日立教育訓練用原子炉に係る 廃止措置計画変更認可申請

— 認可申請書および補正申請書指摘事項への回答 —

2020年 4月 22日
株式会社 日立製作所
王禅寺センタ

【図1: 第5倉庫入口迷路部線量率計算モデル】

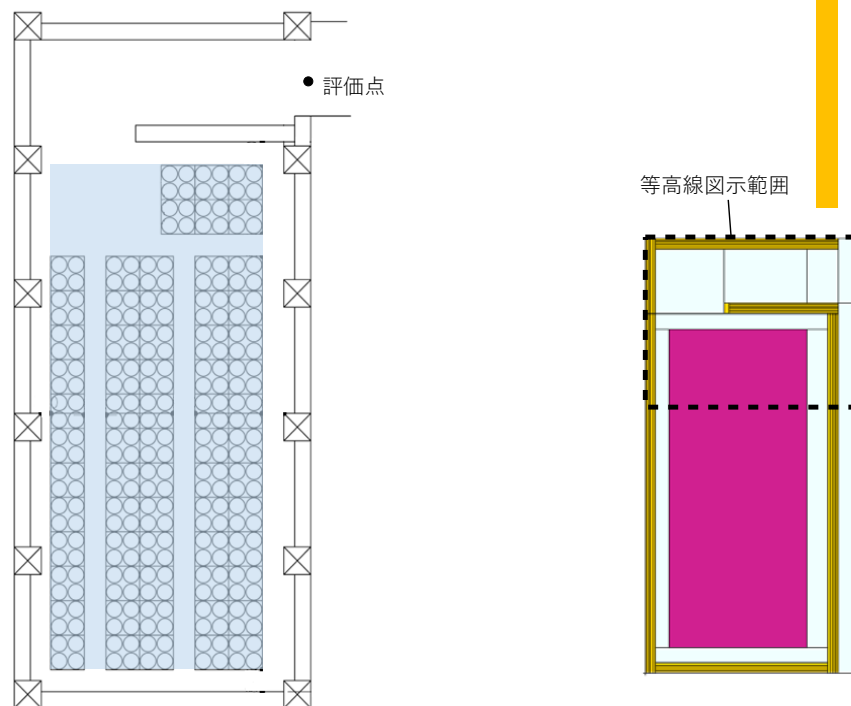
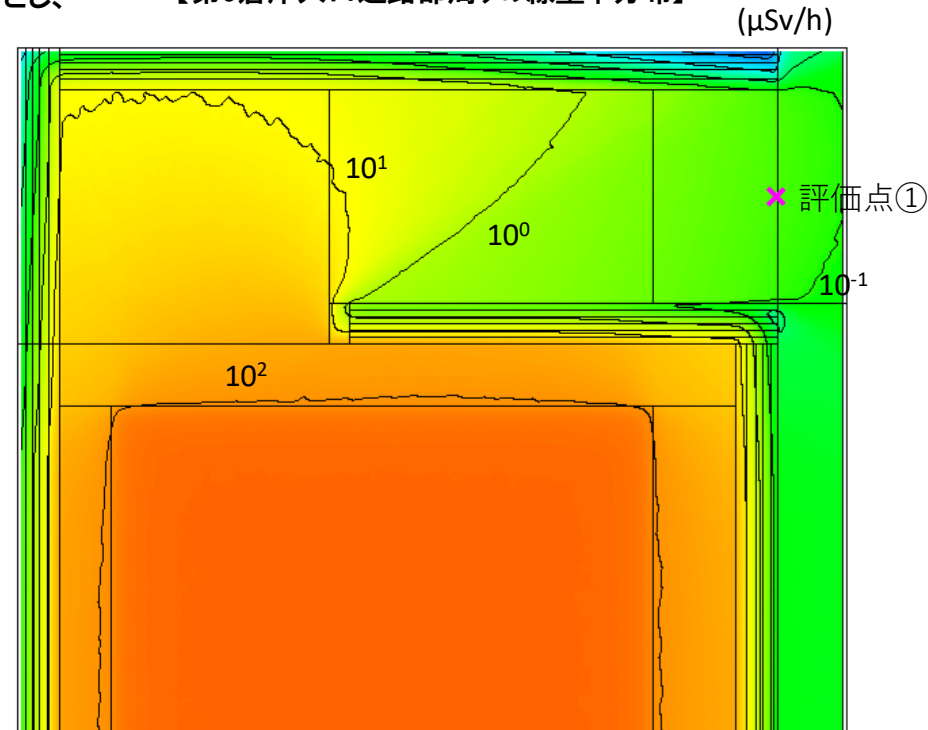
P添付1-11記載の「貫通部、遮蔽欠損に対する考慮」の第5倉庫の位置口の開口部についてです。
上記の該当箇所及び迷路構造とは、付録1の図14の「1階伏図」で確認できるとの理解でよいでしょうか？
(審査会合やこれまでのヒアリングで説明済でしょうか？)

路部及び線量当量率を満足するという評価結果を説明する必要があります。

(審査においては、事業者の宣言でOKとすることはなく、その根拠(エビデンスや評価結果)を確認する必要があります。)

添1.2.3.4「貫通部、遮蔽欠損に対する考慮」では、「迷路部入口での線量率は約 $0.2 \mu\text{Sv/h}$ であり、基準線量率である $2.6 \mu\text{Sv/h}$ を下回っている。」と記載しております。

迷路部入口での遮蔽計算方法、結果を次紙添付1に示します。参照下さい。

第5倉庫迷路部入口での線量率を評価し、基準線量率を満足していることを確認する。
第5倉庫の遮蔽計算では、ドラム缶収納エリア全体(通路部分含む)を線源エリアとし、
エリア内に線源が均一に分布すると設定。

評価点	計算値	規準線量率	備考
評価点①	0.15	2.6	申請書では、 $0.15 \mu\text{Sv/h}$ を丸めて約 $0.2 \mu\text{Sv/h}$ と記載

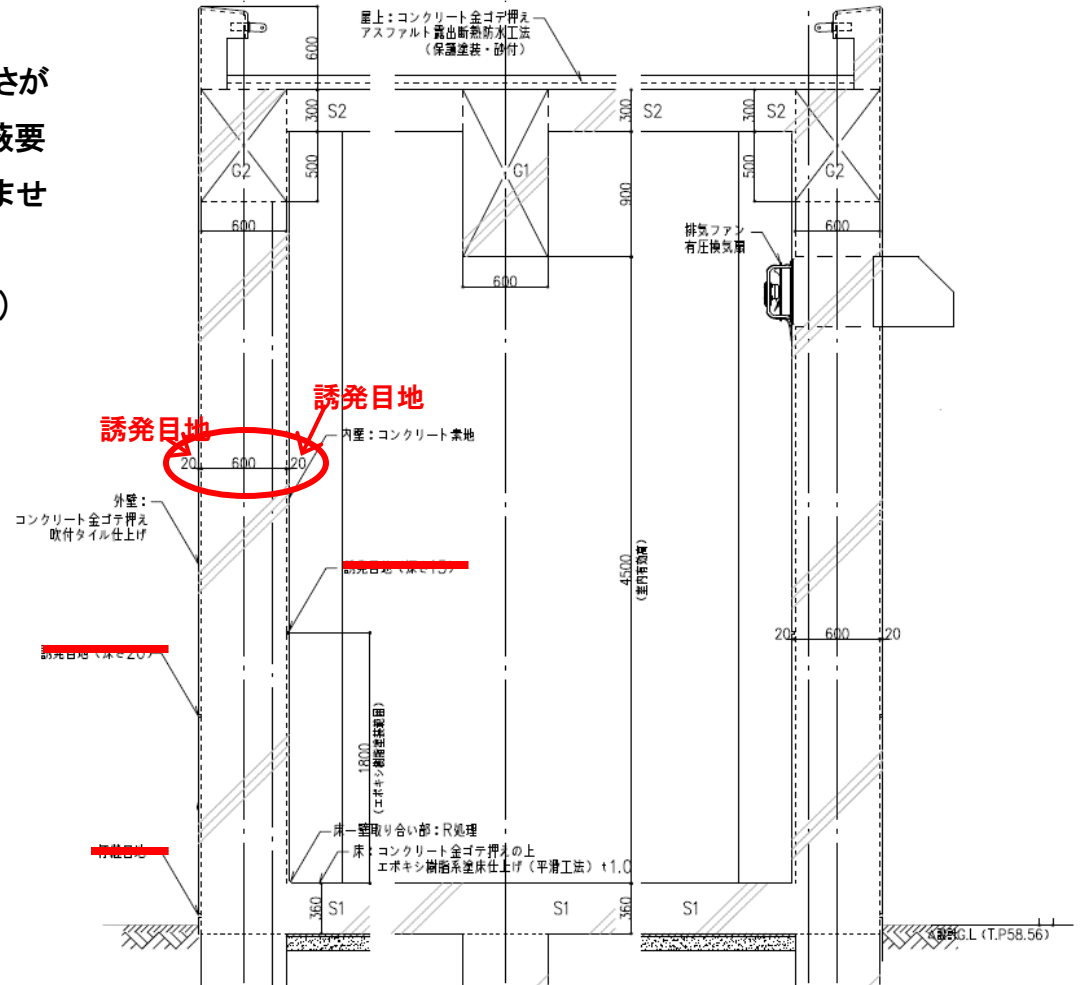
第5倉庫については、貫通部はないとの理解でよいか？

第5倉庫では換気扇の開口部以外の壁貫通部はありません。

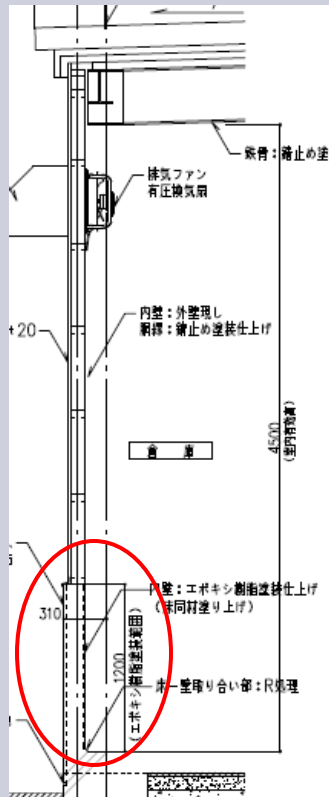
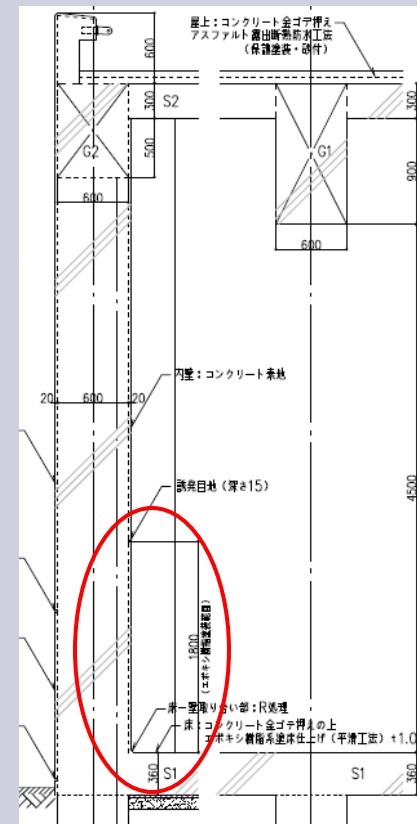
付録2P7の第2項の「一部に塗装を施す」については、具体的にどこの範囲を塗装するのか説明すること。

第4倉庫、第5倉庫ともに、床面は全体を塗装することで計画しています。

また、壁については、以下のような範囲を塗装する計画にしています。

- 第4倉庫:腰壁(床から1200mmまで) (付録1図8)
- 第5倉庫:壁の床から1800mmまで (付録1図16)

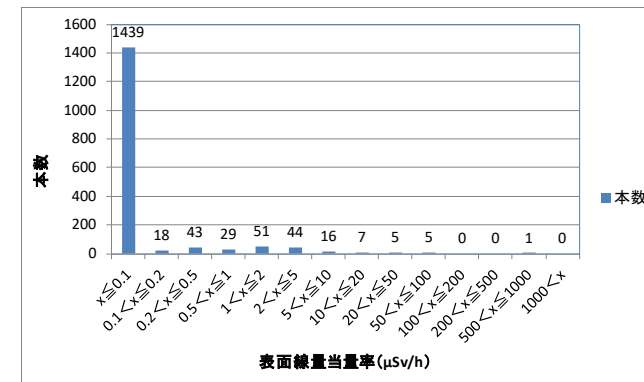
また、雰囲気線量率を $1 \mu\text{Sv/h}$ (保管中の放射性固体廃棄物容器の表面線量率の平均値)については、データを基に説明すること。

- ✓ 被ばく評価に用いた雰囲気線量率 $1 \mu\text{Sv/h}$ は、2015年に実測した保管中の放射性固体廃棄物容器(ドラム缶)全数の表面線量率(右図参照)の平均値です。

【容器を固縛した場合のイメージ図】

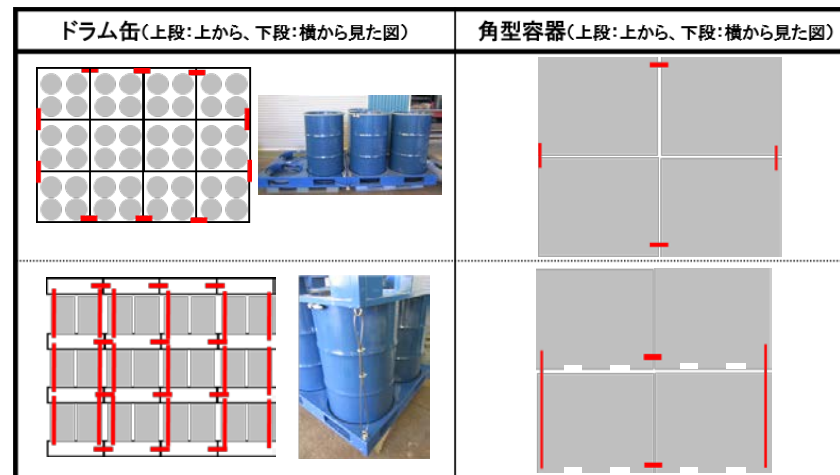
「風による吹き上がりや横風による容器の転倒がないようにパレット又は容器の固縛範囲を設定し、最外周の容器同士又は容器を乗せたパレット同士を固縛する。そのうえで、ドラム缶周りをスリングで巻いて固定する」の詳細について説明すること。(恐らく、容器=角型+ドラム缶の意図と、容器=ドラム缶、パレット(ドラム缶)を明確に整理する必要がある。例えば、最外周の容器同士固縛すると、ドラム缶スリングで巻いて固定が同じ意味なのか否かが不明確。)

容器の固縛方法を以下に示します。

容器	固縛方法
ドラム缶	<ul style="list-style-type: none"> ➤ 最外周のパレット同士をピン・ワイヤー等にて連結する ➤ 段積みのパレットは、上下の段のパレットを連結する ➤ 頂段に位置するドラム缶は、固縛用ベルトスリングを用いて束ねる
角型容器	<ul style="list-style-type: none"> ➤ 最外周角型容器同士をワイヤー等にて連結する ➤ 段積みの場合、上下の角型容器を連結する

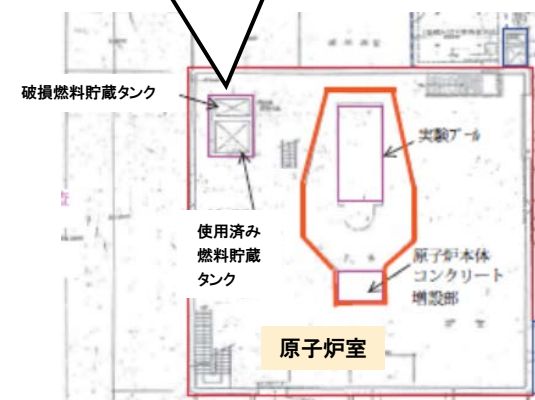
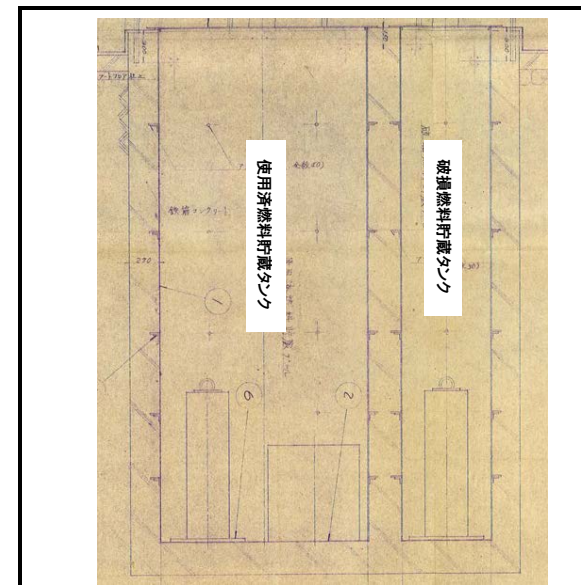
P本文11「原子炉室内の使用済燃料貯蔵タンク及び破損燃料貯蔵タンクについては第3段階で解体する。汚染分離が必要な場合には、汚染部位を特定し、はつり等による汚染除去作業を実施する。」とあるが、「原子炉室内及び両タンクの表面汚染は検出限界以下であることを確認している」との記載もある。その場合、汚染分離が必要な場合とは、どのようなことを想定しているのか説明すること。（念のための記載なのか？それとも、表面ではなくタンク内部の汚染分離を想定しているのか？）

原子炉室内の使用済燃料貯蔵タンク及び破損燃料貯蔵タンク(以下、「両タンク」という。)は、右図に示すように、原子炉室の床面にピット構造となっていますので、「表面汚染」の表面は、タンク内面を指しています。

第1段階において両タンクの内面の表面汚染は、検出限界未満であることを確認しておりますが、冷却水と接触していた使用履歴があるため、タンク内面からの深さ方向に、一定の深さ毎にはつり作業を行い、汚染の有無および汚染範囲を特定を行うことを計画しています。深さ方向に汚染が特定され場合には、グラインダー研磨による汚染除去を行い汚染分離することで計画しています。
